Informe de Trabajo

PRODUCTO:	REVISION DE CANALIZACIONES LLAMADO DE ENFERMERIA – PISO 1°
NUMERO DE SERIE:	RESPONDER 5000
PROYECTO:	NORMALIZACION HOSPITAL REGIONAL DE CURICO
ENCARGADO:	CARLOS ALFARO
FECHA:	27-12-2018

Habitación: C-1-111

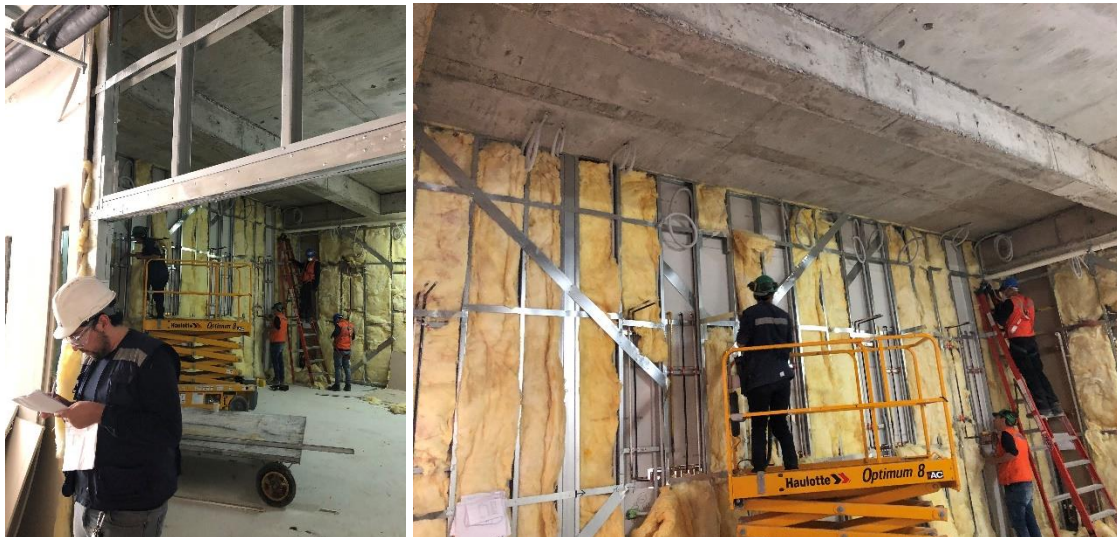
- Falta Instalación Caja de derivación en muro.
- Falta canalización entre módulos a lampara.
- Falta canalización entre lampara y escalerilla de corrientes débiles.

Habitación: C-1-061 OBSERVACION

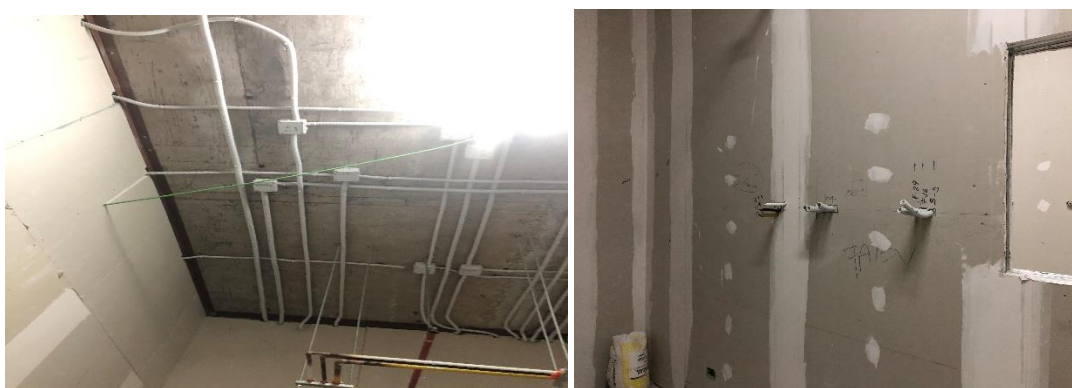
- Falta Instalación Caja de derivación en muro.
- Falta canalización entre módulos a lampara.
- Falta canalización entre lampara y escalerilla de corrientes débiles.
